Régularisation des crues du bassin versant du lac Kénogami

Complément de l'étude d'impact sur l'environnement

Réponses au ministère de l'Environnement du Québec

Deuxième série

Figure A-1b : Courbes enveloppes des niveaux journaliers simulés du lac Kénogami – Réservoir Pikauba exploité à 417,7 m

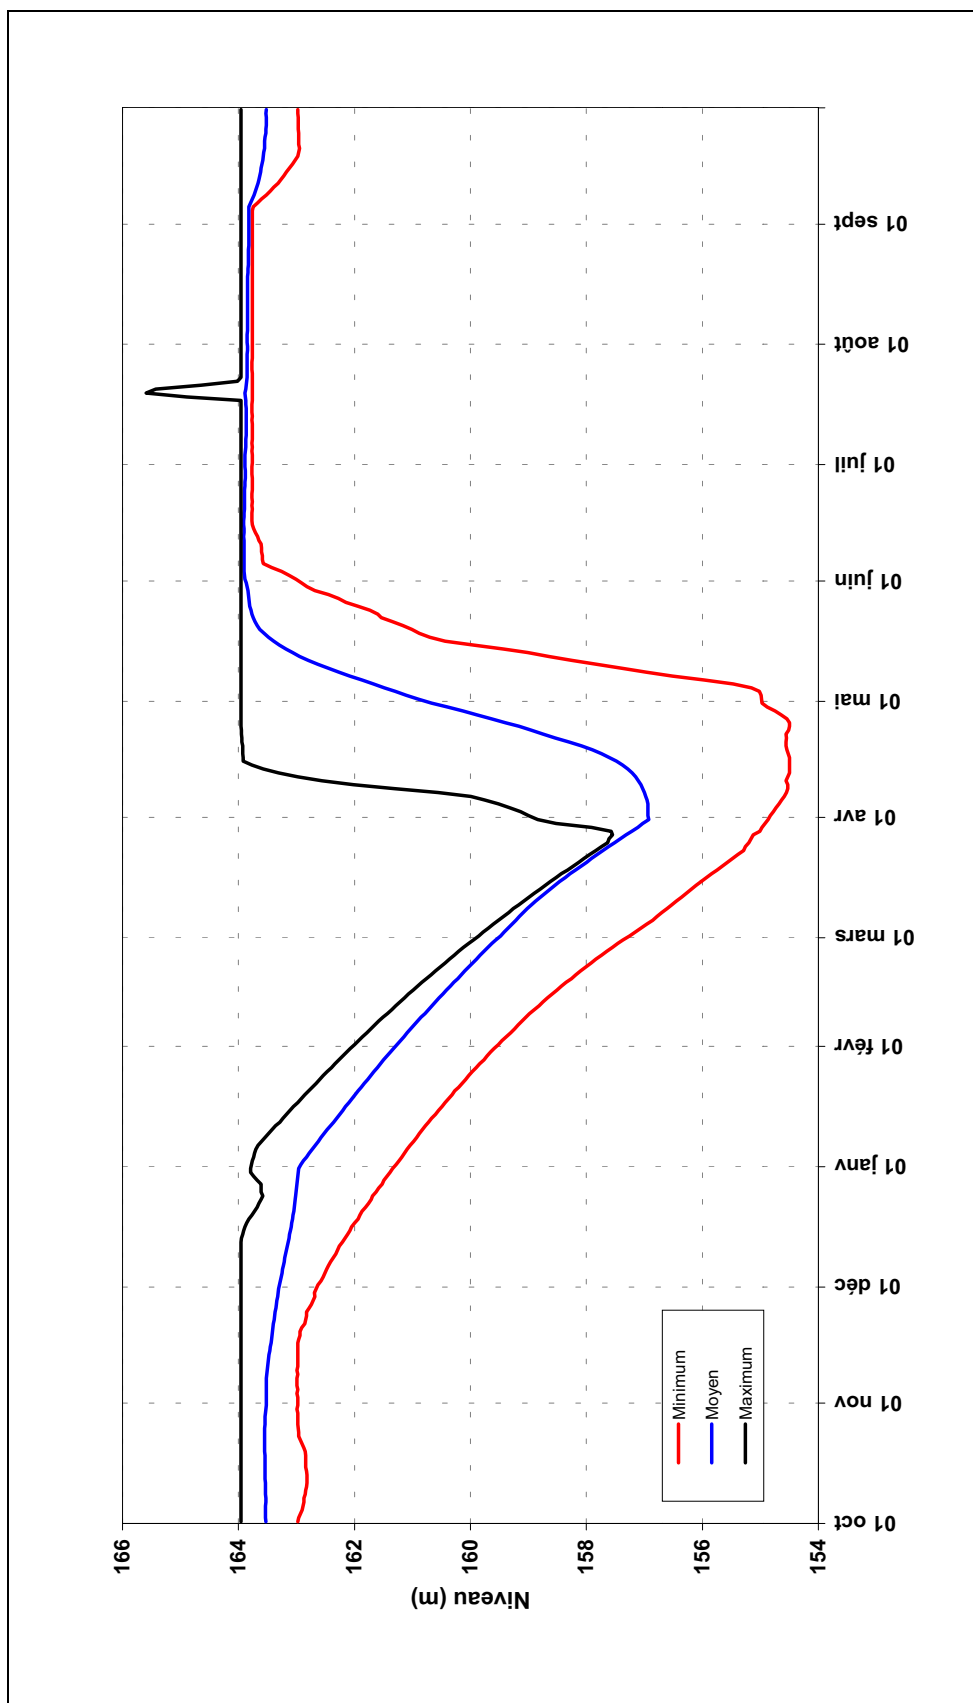
Le Ministère et Hydro-Québec réfèrent tous les deux à la figure 3-3 du tome 1 de l'étude d'impact. Hydro-Québec indique, selon cette figure, que « le niveau du lac est parfois inférieur à 163,76 m vers la fin du mois d'août même avec une gestion du réservoir à 418,4 m », ce qui milite en faveur d'une cote de 418,4 m qui nous est présentée comme un minimum en dessous duquel les exigences du décret ne pourraient être respectées. La superposition des trois courbes du niveau du lac Kénogami (niveaux maximal, moyen et minimal) ne permet pas de saisir exactement quand et à quelle fréquence se fait sentir ce manque d'eau en provenance du réservoir Pikauba.

De plus, à la cote de gestion 418,4 m, la figure 3.3 montre clairement que le niveau minimal imposé par le décret pour la période estivale s'étend en fait sur une période beaucoup plus longue (du 1^{er} juin au 1^{er} novembre). Si la cote de gestion à 415,8 m ne permet pas de maintenir le niveau du Kénogami, cela concerne-t-il exclusivement la période estivale ? En réduisant la durée du maintien du niveau dans le Kénogami à la stricte période estivale, ne peut-on pas optimiser le plan de gestion du Pikauba avec une cote à 415,8 m pour qu'il se rapproche de l'objectif ? Dans ces conditions, quelle serait la fréquence de non atteinte de l'objectif pour la période du 15 juin au 1^{er} septembre ?

Les résultats des simulations de la gestion normale et de la gestion des crues sont présentés à l'annexe A. Ces résultats correspondent aux conditions du décret, qui exigent une gestion sécuritaire des crues et la stabilisation du niveau du lac Kénogami entre le 15 juin et la fête du Travail.

Initialement, les simulations présentées aux figures 3.3 et suivantes du volume 1 de l'étude d'impact considéraient que le réservoir Pikauba continuait de soutenir le niveau du lac Kénogami jusqu'à la fin d'octobre. Cette gestion permettait de satisfaire aux revendications des riverains, mais ne constituait pas un engagement. Le gestionnaire des ouvrages pourra néanmoins, à sa convenance, prolonger la stabilisation du niveau du lac Kénogami en fonction des apports d'eau. Tel que le montrent les données historiques, la gestion automnale favorise la production d'énergie ; le plan de gestion proposé maintient cette approche, tout en limitant le risque de devoir réduire les débits sortants en deçà du débit minimal de 42,5 m³/s à la fin de l'hiver.

Figure A-1c : Niveaux journaliers simulés du lac Kénogami en période estivale – Réservoir Pikauba exploité à 417,7 m

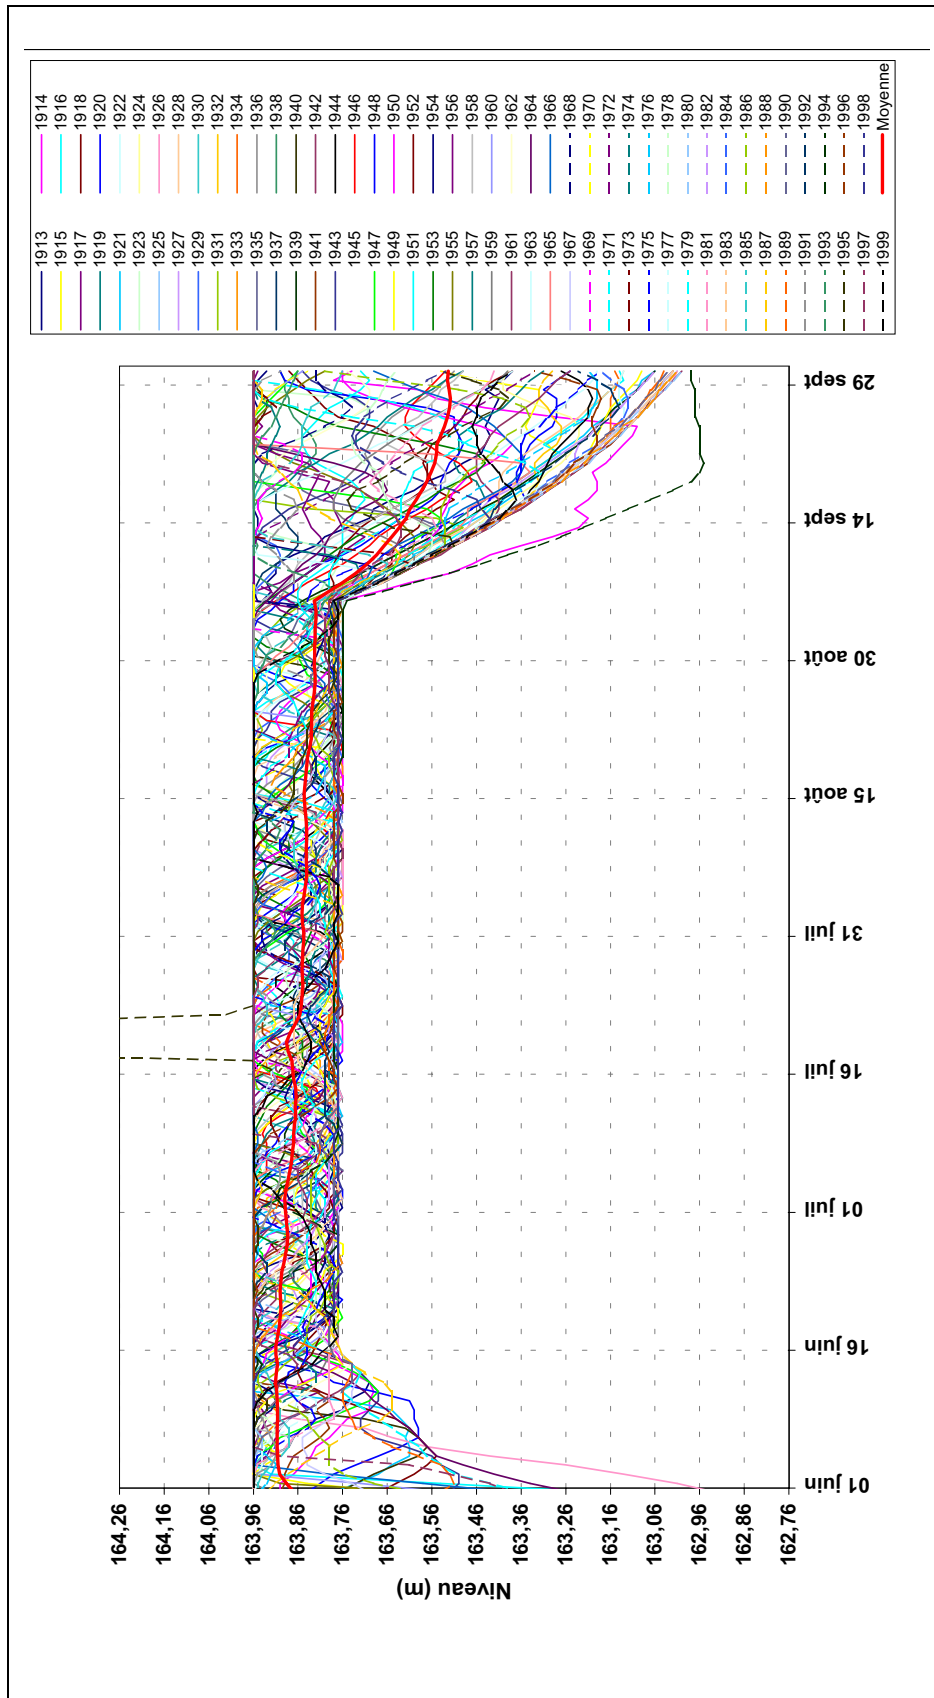
préciser à quelles périodes de l'année et à quelle fréquence les exigences du décret numéro 704-2000 seront respectées. Il précisera les seuils minimaux atteints pour les niveaux et les débits entrant et sortant du lac Kénogami avec une telle cote de gestion. Pour clarifier l'information de la figure 3-3 mentionnée plus haut, il détaillera l'évolution des niveaux minimal, moyen et maximal du lac Kénogami entre les mois de juin et novembre aux cotes de gestion 415,8 m et 418,4 m, ainsi que les débits simulés sortant du lac Kénogami après aménagement pour ces deux cotes de gestion du Pikauba (figure 3-4).

Les figures A-1c et B-1c, en annexe, indiquent le niveau moyen du lac Kénogami entre juin et novembre pour les cotes d'exploitation de 417,7 m et de 415,8 m du réservoir Pikauba. Avec le réservoir Pikauba exploité à 415,8 m, le niveau moyen du lac Kénogami au mois d'août serait de quelques centimètres moins élevé qu'avec l'exploitation à 417,7 m.
